Objet: Raccordement des eaux usées **Non Conforme**

**10, Rue des Pyrénées , Apt 1er étage & Restaurant
- 65200 BAGNÈRES DE BIGORRE**

RAPPORT DE VISITE

Contrôle de conformité des rejets Assainissement

Schéma de principe

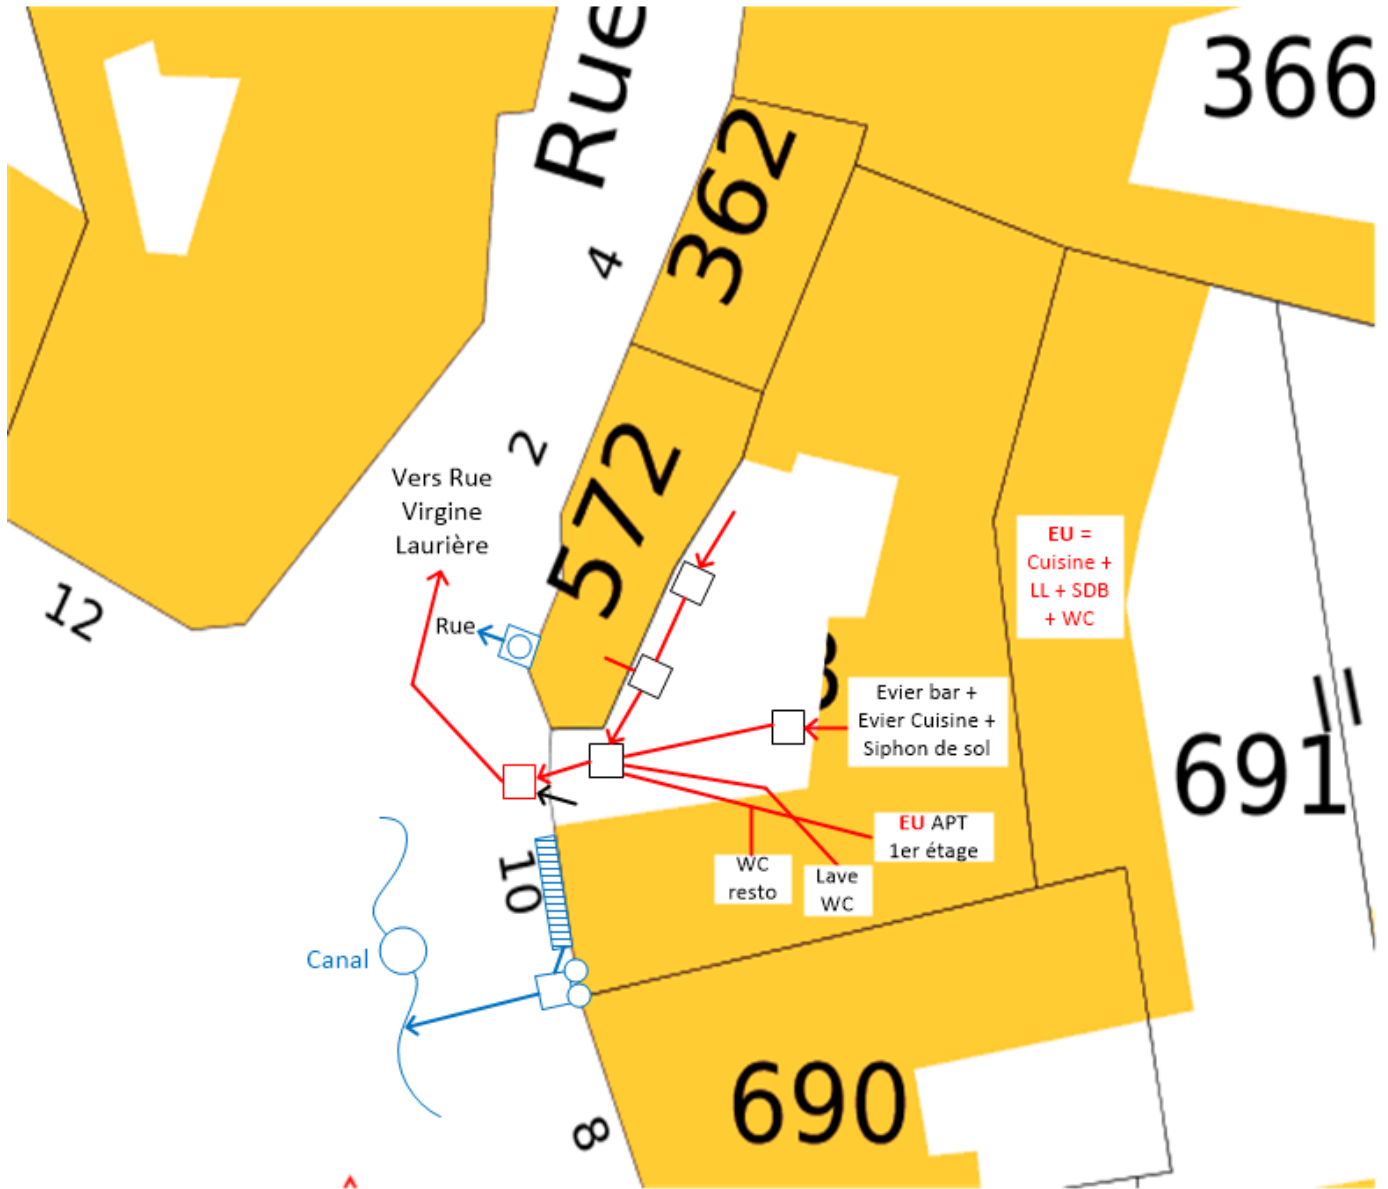
- Que le bien possède un raccordement au réseau public d'assainissement;
- Que les eaux usées du bâtiment sont bien raccordées au réseau public d'assainissement;
- Que le bâtiment est un local commercial à usage des métiers de bouche, à ce titre les installations intérieures correspondantes à l'activité doivent impérativement transiter par un dispositif de traitement et d'accumulation tel un "bac à graisses", mais qui n'est pas présent.

<u>WC:</u>	n°1: Oui,EU	n°2: Oui,EU	n°3: Non	Autres: Non
<u>Salle de Bain:</u>	n°1: Oui,EU	n°2: Non	n°3: Non	Autres: Non
<u>Cuisine:</u>	n°1: Oui,EU	n°2: Oui,EU	Autres: Non	
<u>Lave Vaisselle:</u>	n°1: Oui,EU	n°2: Non	Autres: Non	
<u>Lave Linge:</u>	n°1: Oui,EU	n°2: Non	Autres: Non	
<u>Lavoir:</u>	n°1: Non	n°2: Non	Autres: Non	
<u>Lavabo:</u>	n°1: Non	n°2: Non	Autres: Non	
<u>Évier supp:</u>	n°1: Oui,EU	n°2: Non	Autres: Non	
<u>Robinet Ext:</u>	n°1: Non	Autres: Non		
<u>Fosse Septique / BAG:</u>	Non			
<u>Système de relevage:</u>	Non			
<u>Conformité des EU:</u> NON CONFORME, Absence d'un bac dégraisseur au niveau de la cuisine du restaurant.

Par conséquent, un bac à graisse doit être installé.
